VIENNE CONDRIEU AGGLOMERATION

DEMANDE D'AVIS DE L'AUTORITE ENVIRONNEMENTALE SUR LE PROJET DE REVISION DU PLU DE LUZINAY N°dossier : 2024-ARA-AUPP-01488

NOTE COMPLEMENTAIRE Octobre 2024

Version précédente du projet de PLU (1 ^{er} arrêt)	Nouvelle version du projet de PLU (2 ^{eme} arrêt)
Secteur d'ILLINS Parcelle A399

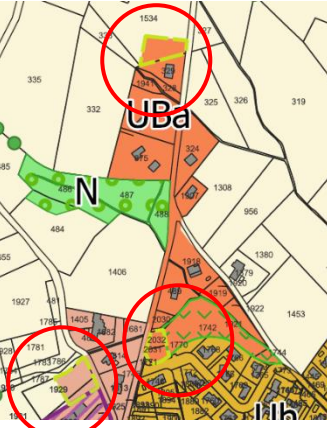
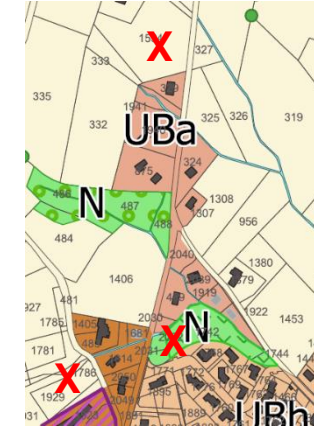
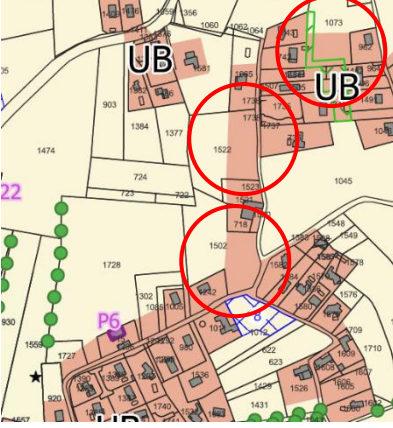
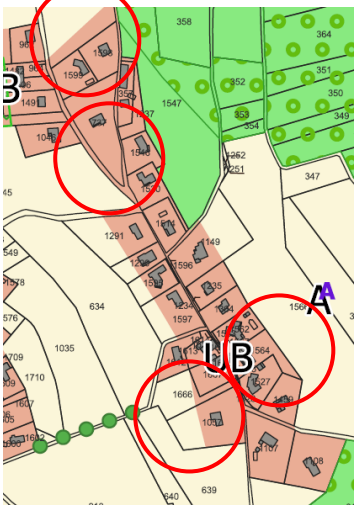
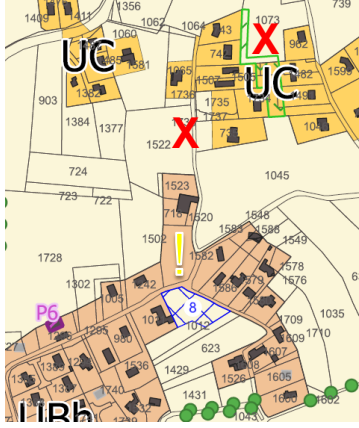
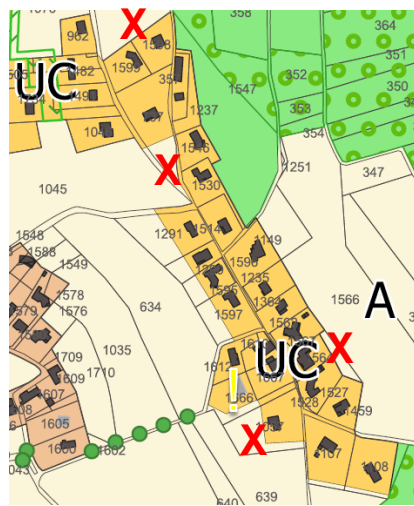
Réserve n°1 : compléter le projet de PLU sur le volet consommation d'espaces et analyse des potentiels fonciers. En l'absence de justification, supprimer les secteurs en extension et supprimer l'emplacement réservé numéro 18 pour le relocaliser dans le bourg ou sa continuité.

Cette réserve concernait deuxièmement **les choix de développement de l'urbanisation** opérés dans le PLU consommateurs d'ENAF. Les parcelles pointées par les PPA ont toutes été réexaminées, et après échanges en réunion avec les PPA le 17 mai 2024, ont été retirées pour la plupart de la zone urbaine et reclassées en zone N ou A (extraits du règlement graphique ancienne version/nouvelle version ci-dessous) comme la parcelle A399 (Illins) ou les parcelles situées dans le secteur du Plan. Seules les parcelles ayant déjà fait l'objet d'un PC en cours de validité (coups partis), ou celles présentant un enjeu particulier (parcelle C1502 – enjeu urbain en entrée dans le village) (secteur d'Illins – Contentieux en cours sur un PA, l'emprise de la zone urbaine a été simplement réduite).

règlement graphique -version précédente 1^{er} arrêt – zoom sur le centre village

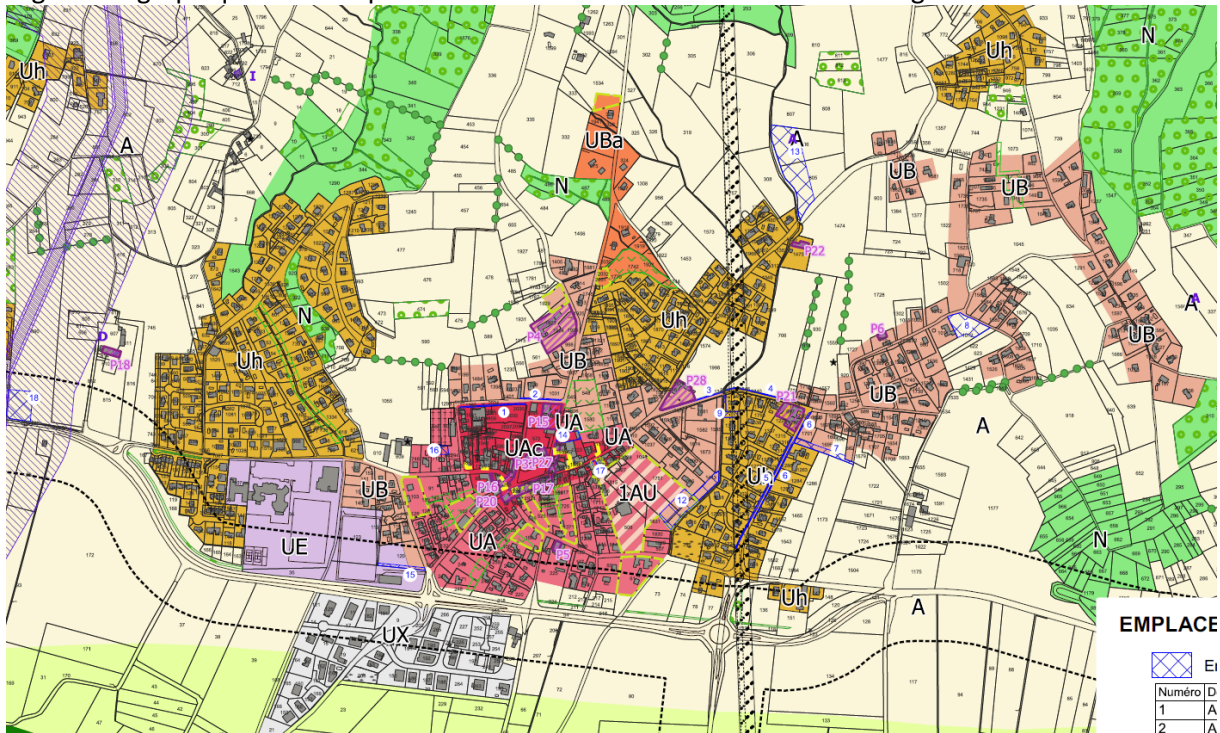
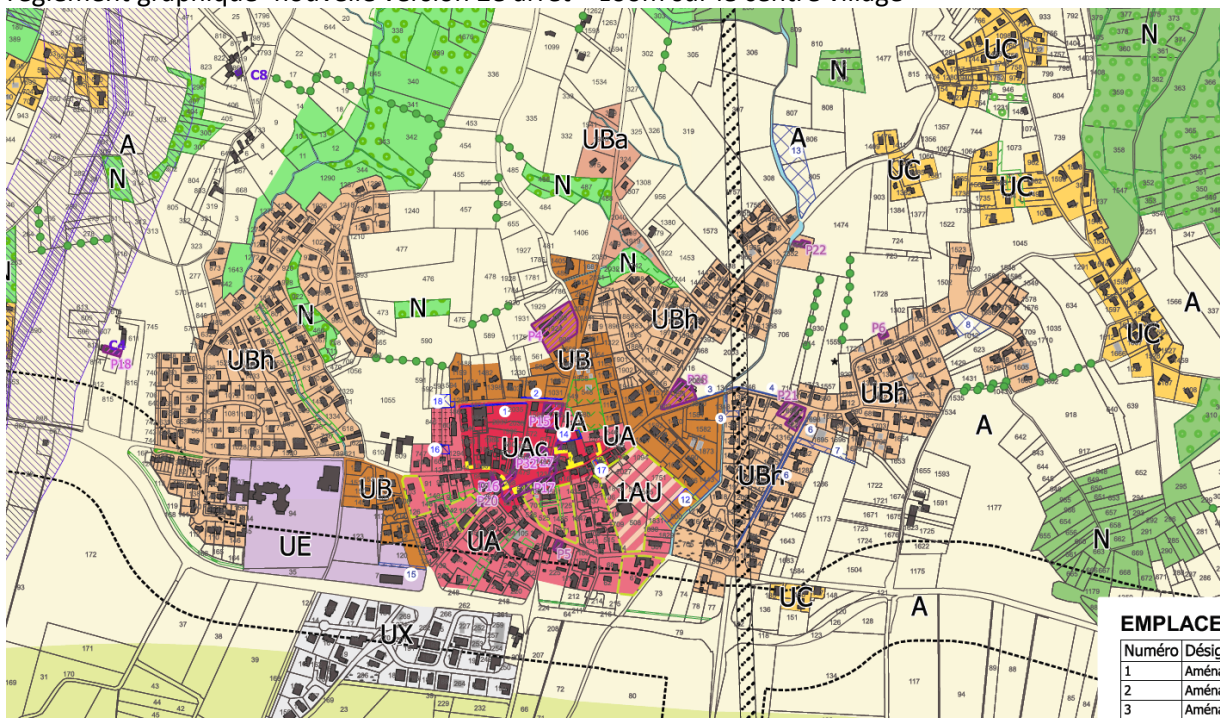
Réserve n°4 : reclasser les zones UBn, UBa, et UB non contiguës du centre-bourg en zone Uh et reclasser en zone U constructible les zones Uh à proximité des équipements publics en continuité du centre bourg.

Cette réserve visait, à travers les demandes d'évolution du zonage, à orienter le développement urbain dans l'enveloppe urbaine existante et prioritairement dans le centre bourg ou sa continuité, à proximité des équipements. Elle a été prise en compte avec des changements de zonage d'une part (voir le zoom sur le règlement graphique du village page suivante) et avec des modifications apportées au règlement écrit des zones concernées d'autre part.

Ainsi, la zone Uh (où la création de nouveaux logements n'était pas autorisée, seule l'extension des habitations existantes était possible) a été transformée en **secteur UBh** au sein de la zone UB. Dans ce secteur UBh, les nouveaux logements ont été autorisés mais la hauteur des constructions a été limitée à 7 mètres (R+1) et le coefficient de pleine terre fixé à 40% minimum. Ces règles spécifiques au secteur UBh visent une meilleure insertion des projets compte tenu des caractéristiques du tissu urbain concerné (produit par des opérations d'ensemble réfléchies avec des principes d'organisation et de fonctionnement qu'il convient de respecter - voir les justifications de la zone UB et du secteur Ubh).

En dehors du secteur UBh, les règles ont été revues en cohérence avec l'objectif global de densité (20 logements/ha en moyenne) : le CES, non réglementé en zone UA, a été porté à 20% en zone UB (y compris UBh) (au lieu de 15% dans la première version). La hauteur autorisée en zone UB a été augmentée à 9m (R+2) au lieu de 7 mètres, le Coefficient de pleine terre ramené à 30% en zone UB (au lieu de 40%).

Enfin, une zone UC a été créée pour les hameaux plus ou moins éloignés du centre-bourg et de plus petite taille, avec un secteur UCn spécifique aux hameaux en assainissement individuel. Les règles de construction ont été limitées (hauteur de 7 mètres, CES de 15%, CPT de 50%) dans une logique de graduation des densités attendues, en rapport avec l'éloignement du centre bourg.
